変更箇所を 枠及び附番と共に示す。括弧内数字に対応する内容と影響評価を変更理由欄に示す。

資料 8 柏崎刈羽原子力発電所 3号炉 高経年化技術評価書（本冊）変更比較表

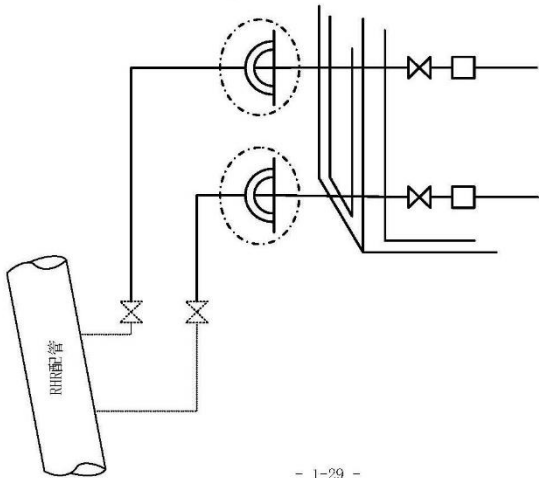
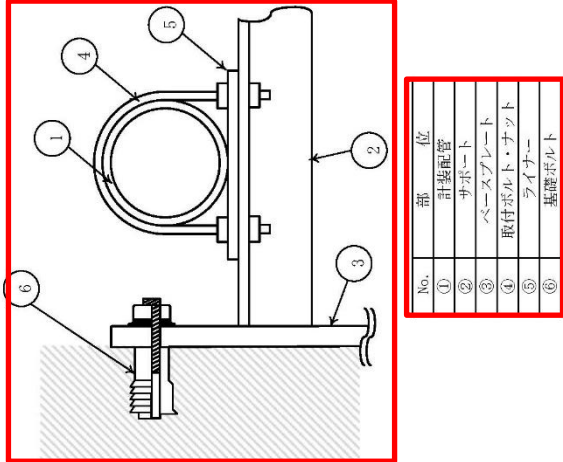
変更前	変更後	変更理由																																																																				
<p>別冊 コンクリート及び鉄骨構造物の技術評価書 [P. 33]</p> <p>腐食減量である、$91.5 \times 10^{-4} \text{g/cm}^2$を十分に下回っており、運転開始後 40 年時点における鉄筋の腐食減量は問題ないと判断する。</p> <p>さらに、定期的な目視点検を実施しているが、塩分浸透による鉄筋腐食に起因するひび割れは確認されていない。</p> <p>以上から、塩分浸透によるコンクリートの強度低下は、長期健全性評価上問題とならない。</p> <p style="text-align: center;">表 2.3-3 鉄筋の腐食減量</p> <table border="1" data-bbox="118 486 869 758"> <thead> <tr> <th rowspan="2">対象構造物</th> <th rowspan="2">評価対象部位</th> <th rowspan="2">調査時期</th> <th rowspan="2">鉄筋位置での塩化物イオン濃度 (%)</th> <th colspan="3">鉄筋の腐食減量 ($\times 10^{-4} \text{g/cm}^2$)</th> </tr> <tr> <th>調査時点</th> <th>運転開始後 40 年時点</th> <th>かぶりコンクリートにひび割れが発生する時点</th> </tr> </thead> <tbody> <tr> <td>タービン建屋</td> <td>1階北側外壁</td> <td>2022 年</td> <td>0.0050 [0.117] *¹</td> <td>3.0 (1)</td> <td>4.2 (1)</td> <td>41.7</td> </tr> <tr> <td rowspan="3">取水構造物</td> <td>気中帯内壁</td> <td rowspan="3">2021 年</td> <td>0.0035 [0.083] *¹</td> <td>1.7 (1)</td> <td>2.5 (1)</td> <td>91.5</td> </tr> <tr> <td>干満帯内壁</td> <td>0.0045 [0.107] *²</td> <td>7.2</td> <td>10.2</td> <td>91.5</td> </tr> <tr> <td>海中帯内壁</td> <td>0.0025 [0.060] *¹</td> <td>0.0</td> <td>0.0</td> <td>91.5</td> </tr> </tbody> </table> <p>(1) * []内は塩化物イオン量 (kg/m³)</p> <p>② 現状保全 コンクリート構造物の健全性維持の観点から、定期的なコンクリート表面の目視点検を実施している。目視点検の結果、補修が必要となるひび割れ等が確認された場合は、即時補修が必要なものを除き、その経過を継続的に監視しつつ、点検実施後数年以内を目途に補修を計画、実施している。</p> <p>③ 総合評価 健全性評価結果から判断して、今後、強度低下が急激に発生する可能性は小さい。 また、定期的な目視点検により補修対象となったひび割れ等の補修を計画、実施している。</p> <p>c. 高経年化への対応 塩分浸透によるコンクリート構造物の強度低下に対しては、高経年化対策の観点から現状の保全内容に対し追加すべき項目はなく、今後も現状保全を継続していく。</p>	対象構造物	評価対象部位	調査時期	鉄筋位置での塩化物イオン濃度 (%)	鉄筋の腐食減量 ($\times 10^{-4} \text{g/cm}^2$)			調査時点	運転開始後 40 年時点	かぶりコンクリートにひび割れが発生する時点	タービン建屋	1階北側外壁	2022 年	0.0050 [0.117] * ¹	3.0 (1)	4.2 (1)	41.7	取水構造物	気中帯内壁	2021 年	0.0035 [0.083] * ¹	1.7 (1)	2.5 (1)	91.5	干満帯内壁	0.0045 [0.107] * ²	7.2	10.2	91.5	海中帯内壁	0.0025 [0.060] * ¹	0.0	0.0	91.5	<p>別冊 コンクリート及び鉄骨構造物の技術評価書 [P. 33]</p> <p>腐食減量である、$91.5 \times 10^{-4} \text{g/cm}^2$を十分に下回っており、運転開始後 40 年時点における鉄筋の腐食減量は問題ないと判断する。</p> <p>さらに、定期的な目視点検を実施しているが、塩分浸透による鉄筋腐食に起因するひび割れは確認されていない。</p> <p>以上から、塩分浸透によるコンクリートの強度低下は、長期健全性評価上問題とならない。</p> <p style="text-align: center;">表 2.3-3 鉄筋の腐食減量</p> <table border="1" data-bbox="981 486 1731 758"> <thead> <tr> <th rowspan="2">対象構造物</th> <th rowspan="2">評価対象部位</th> <th rowspan="2">調査時期</th> <th rowspan="2">鉄筋位置での塩化物イオン濃度 *¹ (%)</th> <th colspan="3">鉄筋の腐食減量 ($\times 10^{-4} \text{g/cm}^2$)</th> </tr> <tr> <th>調査時点</th> <th>運転開始後 40 年時点</th> <th>かぶりコンクリートにひび割れが発生する時点</th> </tr> </thead> <tbody> <tr> <td>タービン建屋</td> <td>1階北側外壁</td> <td>2022 年</td> <td>0.0050 [0.117] *²</td> <td>3.2 (1)</td> <td>4.4 (1)</td> <td>41.7</td> </tr> <tr> <td rowspan="3">取水構造物</td> <td>気中帯内壁</td> <td rowspan="3">2021 年</td> <td>0.0030 [0.070] *¹</td> <td>1.8 (1)</td> <td>2.6 (1)</td> <td>91.5</td> </tr> <tr> <td>干満帯内壁</td> <td>0.0045 [0.107] *²</td> <td>7.2</td> <td>10.2</td> <td>91.5</td> </tr> <tr> <td>海中帯内壁</td> <td>0.0020 [0.050] *²</td> <td>0.0</td> <td>0.0</td> <td>91.5</td> </tr> </tbody> </table> <p>(1) *¹: 運転開始後 40 年時点において鉄筋の腐食減量が最大となった検計ケースの塩化物イオン濃度 *²: []内は塩化物イオン量 (kg/m³)</p> <p>② 現状保全 コンクリート構造物の健全性維持の観点から、定期的なコンクリート表面の目視点検を実施している。目視点検の結果、補修が必要となるひび割れ等が確認された場合は、即時補修が必要なものを除き、その経過を継続的に監視しつつ、点検実施後数年以内を目途に補修を計画、実施している。</p> <p>③ 総合評価 健全性評価結果から判断して、今後、強度低下が急激に発生する可能性は小さい。 また、定期的な目視点検により補修対象となったひび割れ等の補修を計画、実施している。</p> <p>c. 高経年化への対応 塩分浸透によるコンクリート構造物の強度低下に対しては、高経年化対策の観点から現状の保全内容に対し追加すべき項目はなく、今後も現状保全を継続していく。</p>	対象構造物	評価対象部位	調査時期	鉄筋位置での塩化物イオン濃度 * ¹ (%)	鉄筋の腐食減量 ($\times 10^{-4} \text{g/cm}^2$)			調査時点	運転開始後 40 年時点	かぶりコンクリートにひび割れが発生する時点	タービン建屋	1階北側外壁	2022 年	0.0050 [0.117] * ²	3.2 (1)	4.4 (1)	41.7	取水構造物	気中帯内壁	2021 年	0.0030 [0.070] * ¹	1.8 (1)	2.6 (1)	91.5	干満帯内壁	0.0045 [0.107] * ²	7.2	10.2	91.5	海中帯内壁	0.0020 [0.050] * ²	0.0	0.0	91.5	<p>記載の適正化（評価条件の見直しに伴う修正）</p> <p>(1) 柏崎刈羽 3 号炉 高経年化技術評価に関わる審査コメント反映整理表（コンクリート及び鉄骨構造物） No. 6 による変更。 経年劣化評価結果への影響はない。</p>

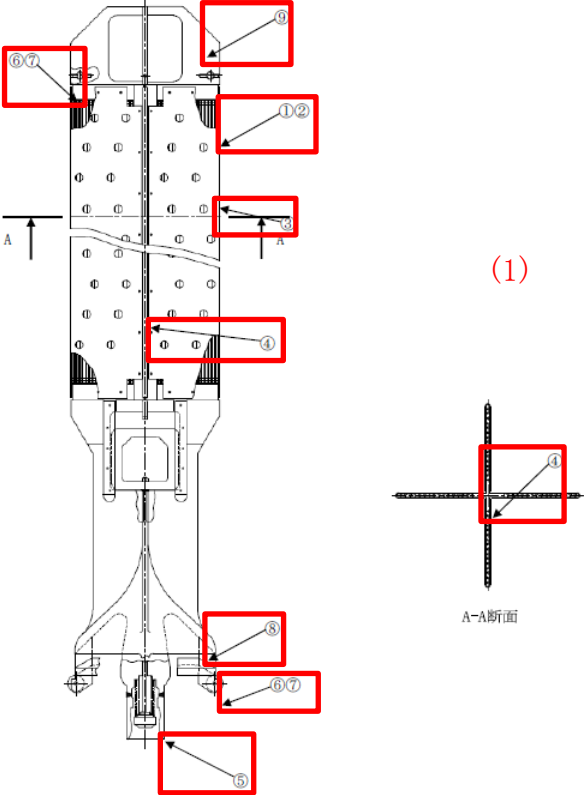
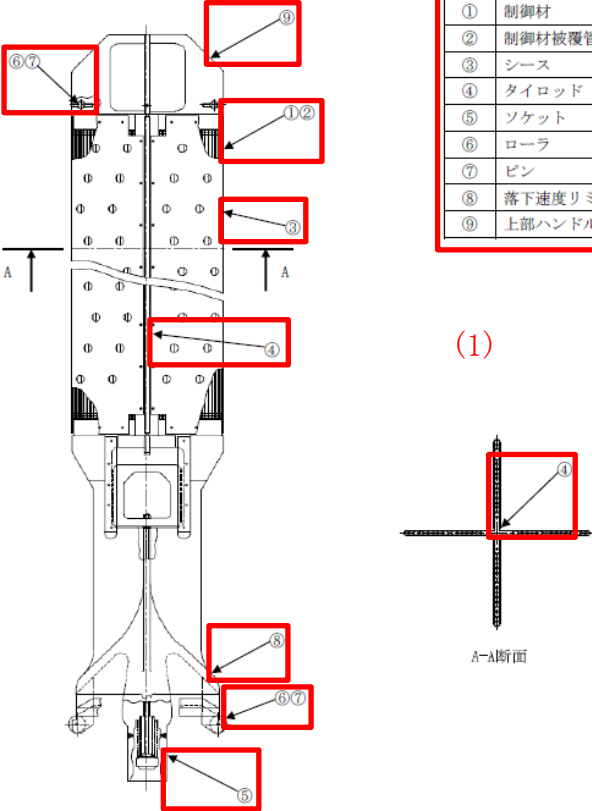
変更前	変更後	変更理由
<p style="text-align: center;">別冊 空調設備の技術評価書 [P. 4-15]</p> <p>(2) 現在までの運転経験や使用条件から得られた材料試験データとの比較等により、今後も経年劣化の進展が考えられない、または進展傾向が極めて小さいと考えられる経年劣化事象（日常劣化管理事象以外）</p> <p>a. 基礎ボルトの樹脂の劣化（後打ちケミカルアンカ）〔共通〕 基礎ボルトの樹脂の劣化については、「機械設備の技術評価書」にて評価を実施するものとし、本評価書には含めていない。</p> <div style="text-align: right; border: 1px solid red; padding: 2px; width: fit-content; margin: 0 auto;">- 4-15 -</div>	<p style="text-align: center;">別冊 空調設備の技術評価書 [P. 4-16]</p> <p>(2) 現在までの運転経験や使用条件から得られた材料試験データとの比較等により、今後も経年劣化の進展が考えられない、または進展傾向が極めて小さいと考えられる経年劣化事象（日常劣化管理事象以外）</p> <p>a. 基礎ボルトの樹脂の劣化（後打ちケミカルアンカ）〔共通〕 基礎ボルトの樹脂の劣化については、「機械設備の技術評価書」にて評価を実施するものとし、本評価書には含めていない。</p> <div style="text-align: right; border: 1px solid red; padding: 2px; width: fit-content; margin: 0 auto;">以降のページ番号は繰下げ</div> <div style="text-align: right; border: 1px solid red; padding: 2px; width: fit-content; margin: 0 auto;">- 4-16 - (1)</div>	<p>記載の適正化（日常劣化管理方法の明確化に伴う記載変更）</p> <p>(1) 柏崎刈羽 3 号炉 高経年化技術評価に関わる審査コメント反映整理表（その他の経年劣化事象） No. 2 による変更。 経年劣化評価結果への影響はない。</p>

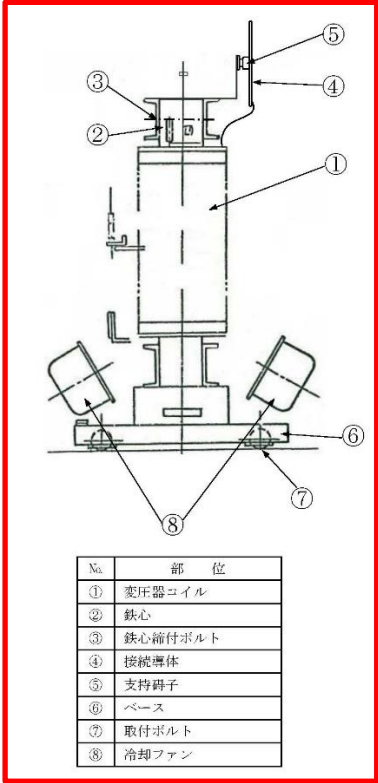
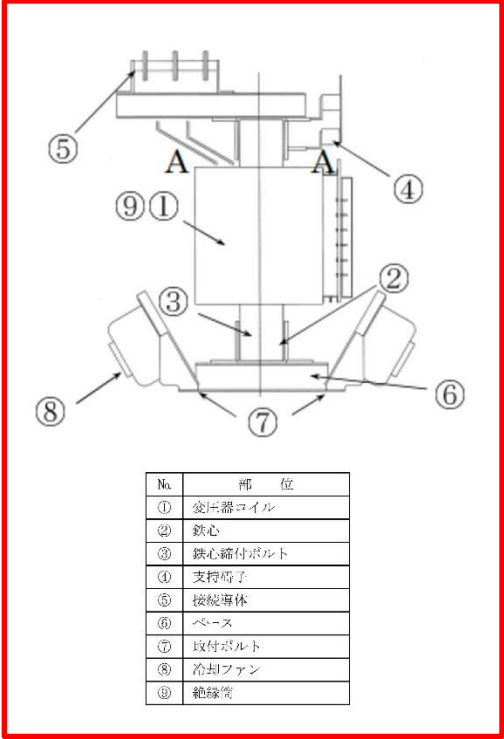
変更前	変更後	変更理由
<p>別冊 電源設備の技術評価書 [P. 2-3]</p> <p>2. 代表機器の技術評価</p> <p>本章では、1 章で代表機器とした以下の動力用変圧器について技術評価を実施する。</p> <p>① 非常用 P/C 変圧器</p> <p>2.1 構造、材料及び使用条件</p> <p>2.1.1 非常用 P/C 変圧器</p> <p>(1) 構造</p> <p>非常用 P/C 変圧器は、定格容量 2,500/3,000/4,000 kVA、一次電圧 6,900 V、二次電圧 480V の三相二巻線のシリコン乾式変圧器（自冷/風冷式）が設置されている。</p> <p>変圧器本体は電流回路となるコイルと磁気回路となる鉄心及びコイルの絶縁を保持する絶縁物から構成され、電磁誘導の原理に基づき電圧変換を行っている。</p> <p>コイルは細分された銅線を必要回数巻いて構成されており、銅線間についてはガラステープ（一次・二次コイル）及びマイカテープ（一次コイル）を巻回した後、シリコン樹脂で固めた構成となっている。</p> <p>(2) コイルと鉄心間についてはガラス繊維とエポキシ樹脂で固めた絶縁筒を挿入し、コイル間についてはガラス繊維とフェノール樹脂で固めたダクトスペーサを挿入して固定されており、これらの絶縁物によって保たれている空隙も絶縁の大きな要素であると共に冷却媒体となっている。</p> <p>鉄心は三相三脚鉄心で主脚は各コイルの内側を貫通し、各コイルの外側で閉路となるよう構成され、鉄心補付ボルト及びベース部金具で保持、固定されている。</p> <p>なお、コイルで発生する熱は、ファンモータによる強制風冷又は自然循環による風冷により冷却される構造となっている。</p> <p>非常用 P/C 変圧器の外観構造図を図 2.1-1 に、内部構造図を図 2.1-2 に示す。</p> <p>(2) 材料及び使用条件</p> <p>非常用 P/C 変圧器主要部位の使用材料を表 2.1-1 に、使用条件を表 2.1-2 に示す。</p>	<p>別冊 電源設備の技術評価書 [P. 2-3]</p> <p>2. 代表機器の技術評価</p> <p>本章では、1 章で代表機器とした以下の動力用変圧器について技術評価を実施する。</p> <p>① 非常用 P/C 変圧器</p> <p>2.1 構造、材料及び使用条件</p> <p>2.1.1 非常用 P/C 変圧器</p> <p>(1) 構造</p> <p>非常用 P/C 変圧器は、定格容量 2,500/3,000/4,000 kVA、一次電圧 6,900 V、二次電圧 480V の三相二巻線のモールド形乾式変圧器（自冷/風冷式）が設置されている。</p> <p>変圧器本体は電流回路となるコイルと磁気回路となる鉄心及びコイルの絶縁を保持する絶縁物から構成され、電磁誘導の原理に基づき電圧変換を行っている。</p> <p>コイルは細分された銅線を必要回数巻いて構成されており、銅線間についてはガラステープ及びアラミド紙を巻回した後、エポキシ樹脂で固めた構成となっている。</p> <p>(2) コイルと鉄心間についてはガラス繊維とエポキシ樹脂で固めた絶縁筒を挿入し、コイル間についてはガラス繊維とフェノール樹脂で固めたダクトスペーサを挿入して固定されており、これらの絶縁物によって保たれている空隙も絶縁の大きな要素であると共に冷却媒体となっている。</p> <p>鉄心は三相三脚鉄心で主脚は各コイルの内側を貫通し、各コイルの外側で閉路となるよう構成され、鉄心補付ボルト及びベース部金具で保持、固定されている。</p> <p>なお、コイルで発生する熱は、ファンモータによる強制風冷又は自然循環による風冷により冷却される構造となっている。</p> <p>非常用 P/C 変圧器の外観構造図を図 2.1-1 に、内部構造図を図 2.1-2 に示す。</p> <p>(2) 材料及び使用条件</p> <p>非常用 P/C 変圧器主要部位の使用材料を表 2.1-1 に、使用条件を表 2.1-2 に示す。</p>	<p>記載の適正化（再確認結果の反映）</p> <p>(1)</p> <p>変更箇所：変圧器の呼称「シリコン乾式変圧器」⇒「モールド形乾式変圧器」</p> <p>変更内容：型式呼称の変更</p> <p>影響箇所：変圧器コイルの絶縁特性低下を経年劣化評価対象としている。</p> <p>影響評価：変圧器の呼称を「シリコン乾式変圧器」から「モールド型乾式変圧器」に変更したが、基本的な構造、仕様、経年劣化に対する管理方法について、シリコン乾式変圧器と同様であり、経年劣化評価方法も同様となるため、経年劣化評価結果への影響はない。</p> <p>2 号炉参照情報から 3 号炉情報への訂正（再確認結果の反映）</p> <p>(2)</p> <p>変更箇所：材料名称「ガラステープ（一次・二次コイル）及びマイカテープ（一次コイル）を巻回」⇒「ガラステープ及びアラミド紙を巻回」</p> <p>変更内容：材料名称の変更</p> <p>影響箇所：変圧器コイルの絶縁特性低下を経年劣化評価対象としている。</p> <p>影響評価：材料名称を変更したが、経年劣化評価はエポキシ樹脂で実施しているため、経年劣化評価結果への影響はない。</p> <p>次頁に続く。</p>

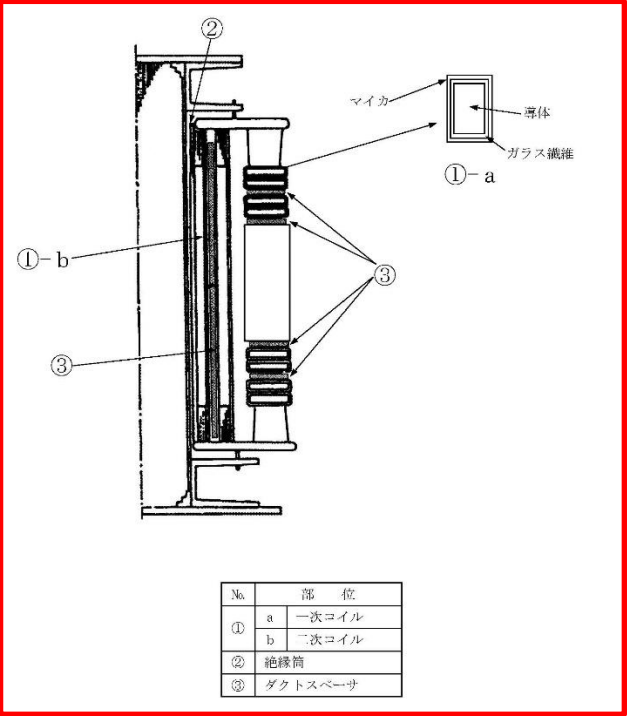
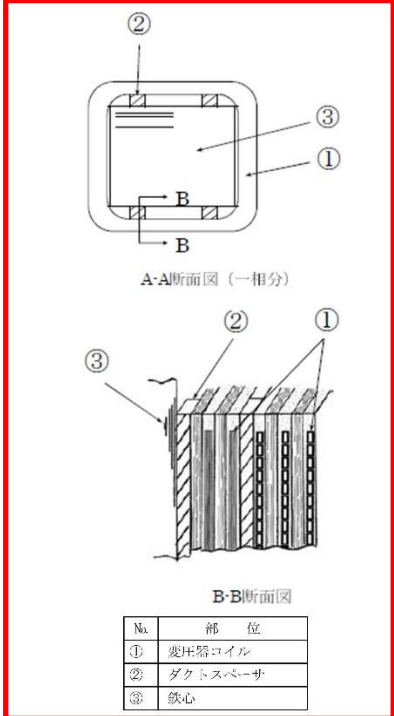
変更前	変更後	変更理由
		<p>(3) 変更箇所：材料名称「シリコーン樹脂」⇒「エポキシ樹脂」 変更内容：材料名称の変更 影響箇所：変圧器コイルの絶縁特性低下を経年劣化評価対象としている。 影響評価：主な絶縁材について「シリコーン樹脂」から「エポキシ樹脂」へと変更されたが、基本的な構造、仕様、経年劣化に対する管理方法について、シリコーン乾式変圧器と同様であり、経年劣化評価方法も同様となるため、経年劣化評価結果への影響はない。</p>

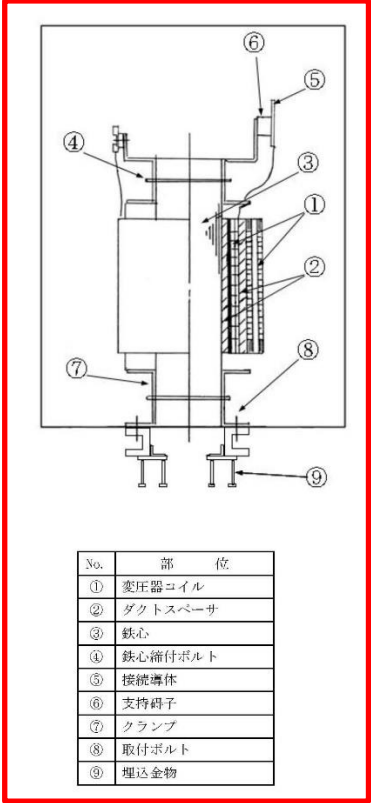
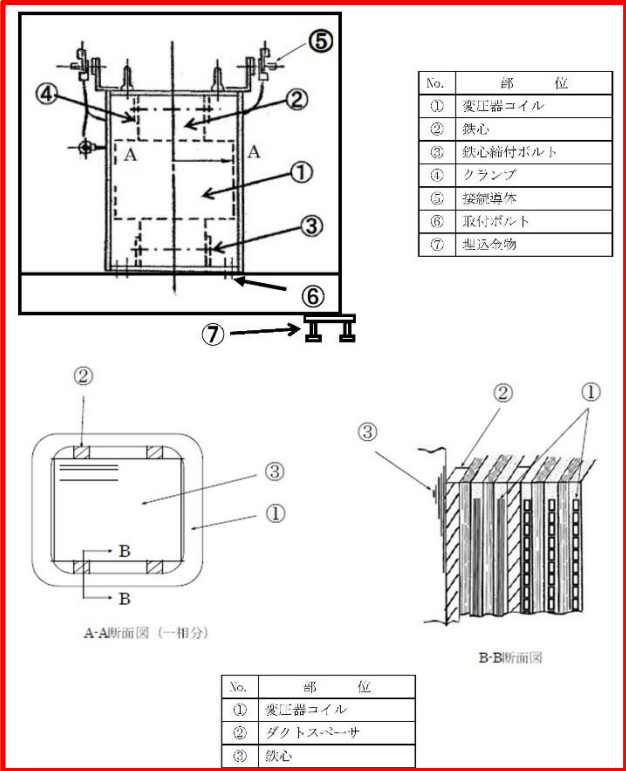
変更前		変更後		変更理由																																																																							
別冊 電源設備の技術評価書 [P. 8-2]		別冊 電源設備の技術評価書 [P. 8-2]		記載の適正化（再確認結果の反映） (1) 変更箇所：変圧器の呼称「シリコン乾式」⇒「モールド形乾式」 変更内容：型式呼称の変更 影響箇所：変圧器コイルの絶縁特性低下を経年劣化評価対象としている。 影響評価：変圧器の呼称を「シリコン乾式変圧器」から「モールド形乾式変圧器」に変更したが、基本的な構造、仕様、経年劣化に対する管理方法について、シリコン乾式変圧器と同様であり、経年劣化評価方法も同様となるため、経年劣化評価結果への影響はない。																																																																							
<p>表1-1 計測用変圧器のグループ化と代表機器の選定</p> <table border="1"> <thead> <tr> <th rowspan="2">分類基準</th> <th rowspan="2">仕様</th> <th rowspan="2">機器名称 (台数)</th> <th rowspan="2">仕様 (定格容量)</th> <th colspan="3">選定基準</th> <th rowspan="2">選定理由</th> </tr> <tr> <th>重要度*</th> <th>定格容量 (kVA)</th> <th>使用条件 一次電圧 (V)</th> <th>二次電圧 (V)</th> </tr> </thead> <tbody> <tr> <td>電圧区分</td> <td>型式</td> <td>設置場所</td> <td></td> <td></td> <td></td> <td></td> <td></td> </tr> <tr> <td>低圧</td> <td>シリコン 乾式</td> <td>屋内</td> <td>中央制御室計測用変圧器 (2)</td> <td>MS-1</td> <td>50</td> <td>480</td> <td>240/120</td> <td rowspan="2">容量</td> </tr> <tr> <td></td> <td></td> <td></td> <td>HPCS 計測用変圧器 (1)</td> <td>MS-1</td> <td>10</td> <td>480</td> <td>240/120</td> </tr> </tbody> </table> <p>◎：代表機器 *：最上位の重要度を示す</p> <p>(1)</p>	分類基準	仕様	機器名称 (台数)		仕様 (定格容量)	選定基準			選定理由	重要度*	定格容量 (kVA)	使用条件 一次電圧 (V)	二次電圧 (V)	電圧区分	型式	設置場所						低圧	シリコン 乾式	屋内	中央制御室計測用変圧器 (2)	MS-1	50	480	240/120	容量				HPCS 計測用変圧器 (1)	MS-1	10	480	240/120	<p>表1-1 計測用変圧器のグループ化と代表機器の選定</p> <table border="1"> <thead> <tr> <th rowspan="2">分類基準</th> <th rowspan="2">仕様</th> <th rowspan="2">機器名称 (台数)</th> <th rowspan="2">仕様 (定格容量)</th> <th colspan="3">選定基準</th> <th rowspan="2">選定理由</th> </tr> <tr> <th>重要度*</th> <th>定格容量 (kVA)</th> <th>使用条件 一次電圧 (V)</th> <th>二次電圧 (V)</th> </tr> </thead> <tbody> <tr> <td>電圧区分</td> <td>型式</td> <td>設置場所</td> <td></td> <td></td> <td></td> <td></td> <td></td> </tr> <tr> <td>低圧</td> <td>モールド形 乾式</td> <td>屋内</td> <td>中央制御室計測用変圧器 (2)</td> <td>MS-1</td> <td>50</td> <td>480</td> <td>240/120</td> <td rowspan="2">容量</td> </tr> <tr> <td></td> <td></td> <td></td> <td>HPCS 計測用変圧器 (1)</td> <td>MS-1</td> <td>10</td> <td>480</td> <td>240/120</td> </tr> </tbody> </table> <p>◎：代表機器 *：最上位の重要度を示す</p> <p>(1)</p>	分類基準	仕様	機器名称 (台数)	仕様 (定格容量)	選定基準			選定理由	重要度*	定格容量 (kVA)	使用条件 一次電圧 (V)	二次電圧 (V)	電圧区分	型式	設置場所						低圧	モールド形 乾式	屋内	中央制御室計測用変圧器 (2)	MS-1	50	480	240/120	容量				HPCS 計測用変圧器 (1)	MS-1	10	480

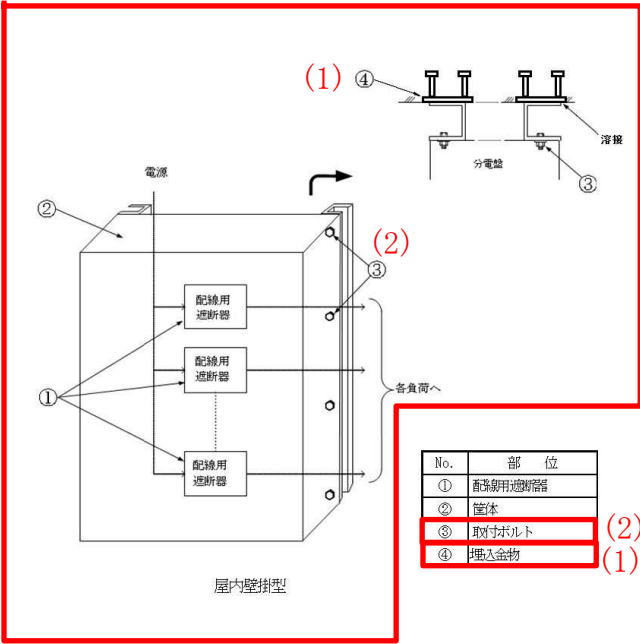
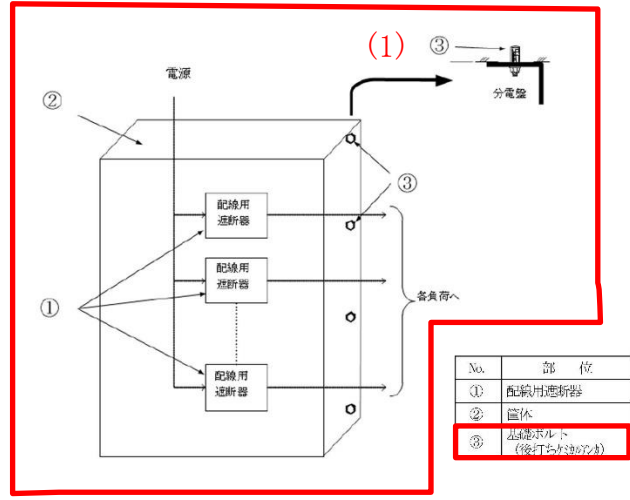
変更前	変更後	変更理由
		<p>(3) 変更箇所：評価文削除 変更内容：基礎仕様変更により、代表機器以外の埋込金物の評価文を削除 影響箇所：埋込金物の経年劣化評価記載の削除 影響評価：埋込金物を使用していないことから経年劣化評価記載を削除するものであり、経年劣化評価結果への影響はない。</p> <p>(4) 変更箇所：評価文追記 変更内容：基礎仕様変更により、代表機器以外への基礎ボルトの評価文を追記 影響箇所：基礎ボルト（後打ちケミカル）の経年劣化評価記載の追記 影響評価：基礎ボルト（後打ちケミカル）の経年劣化評価記載の追記について、基礎ボルト（後打ちケミカル）は腐食（全面腐食）及び樹脂の劣化が想定されるが、基礎ボルトの評価についてはその他設備の基礎ボルトの評価と同様であることから、経年劣化評価結果への影響はない。</p>
